JUSTIFICATIVA TÉCNICA

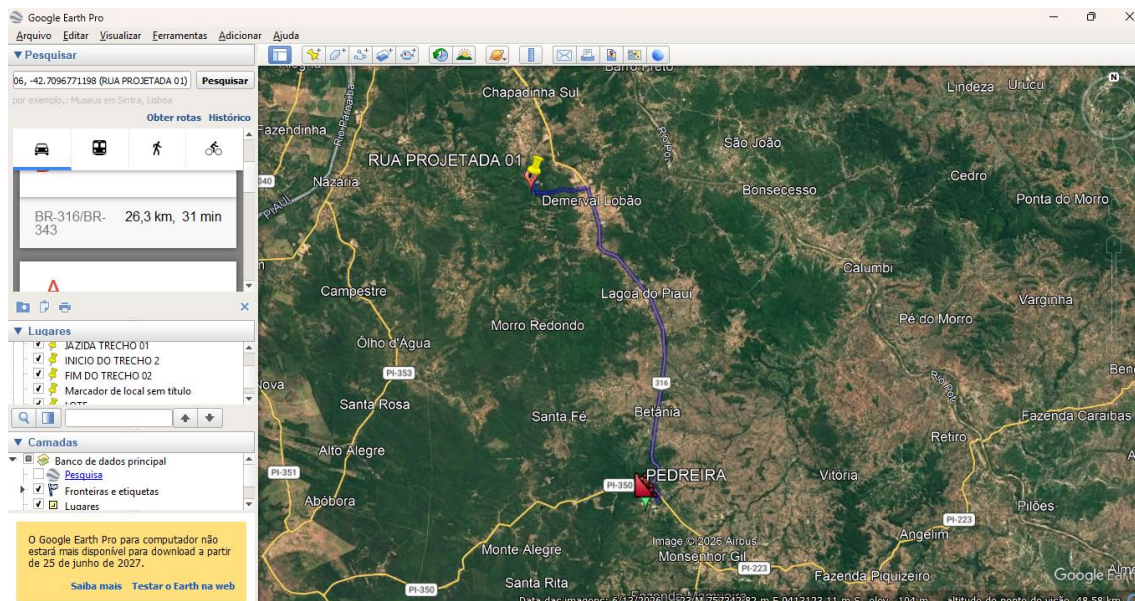
1. Em atendimento ao apontamento referente à divergência entre as coordenadas utilizadas no cálculo das distâncias de transporte e aquelas indicadas no projeto geométrico e na ART, esclarece-se que foram realizadas as devidas correções das coordenadas de início do trecho e de destino diretamente no projeto, de modo a representar corretamente a localização da Rua Projetada 01, no município de Demerval Lobão – PI.

Após as correções, procedeu-se à revisão do percurso entre a pedreira e o trecho de intervenção, utilizando-se o Google Earth Pro, conforme demonstrado na imagem anexa. Com a atualização, a Distância Média de Transporte (DMT) passou de 29,00 km para 26,30 km, sendo 4,98 km em estrada vicinal não pavimentada e 21,32 km em rodovia pavimentada, correspondendo ao percurso efetivamente identificado.

Dessa forma, foram corrigidas as distâncias de transporte no projeto e atualizados os respectivos cálculos do momento de transporte, bem como os quantitativos dos itens 4.1 e 4.2 da planilha orçamentária, garantindo a compatibilidade entre as coordenadas, o percurso real e os valores considerados no orçamento. Ressalta-se que a revisão resultou na redução da distância total de transporte em 2,70 km, assegurando maior precisão técnica e economicidade ao orçamento apresentado.
